中型トラック 座席（シートサスペンション）のリコールについて

（届出日：令和7年6月26日、作業開始日：令和7年6月27日）

リコール番号 5665

改善箇所説明図

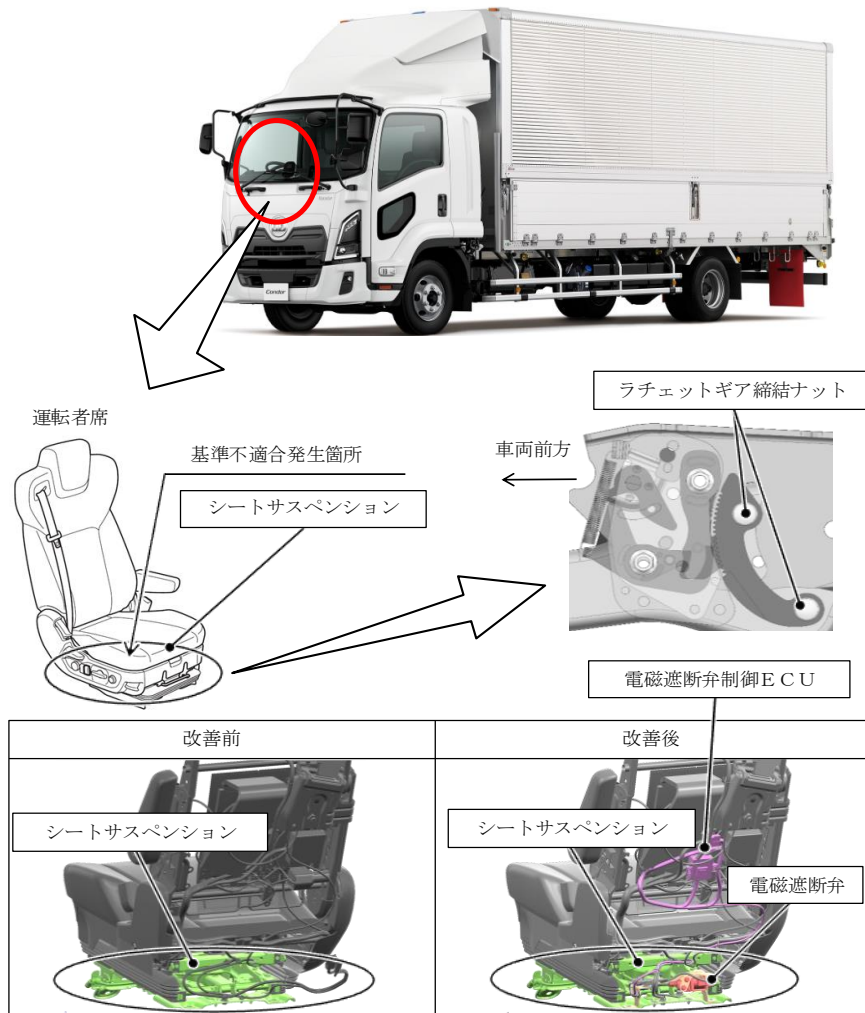
運転者席において、シートサスペンションの設計検討が不十分なため、バッテリー端子を外した状態でシートの上昇操作を行った場合、サスペンションがロックされたまま解除されなくなり、座面高さの調整ができなくなることがある。そのため、そのまま使用を続けると、車両走行振動等により、意図せずサスペンションロックが解除されて座面が上昇し、サスペンションロックが機能しなくなるおそれがある。

全車両、運転者席シートのエア回路に電磁遮断弁および電磁遮断弁制御 ECU を追加するとともに、ラチェットギア締結部のナットを新品に交換し、緩み止め剤を塗布する。なお、サスペンションロック機能を点検し、機能に問題がある場合はシートサスペンション一式を対策品に交換する。

識別 : 助手席側ドア開口部のシリアルナンバープレート右上に、識別シール (水色) を貼付する。
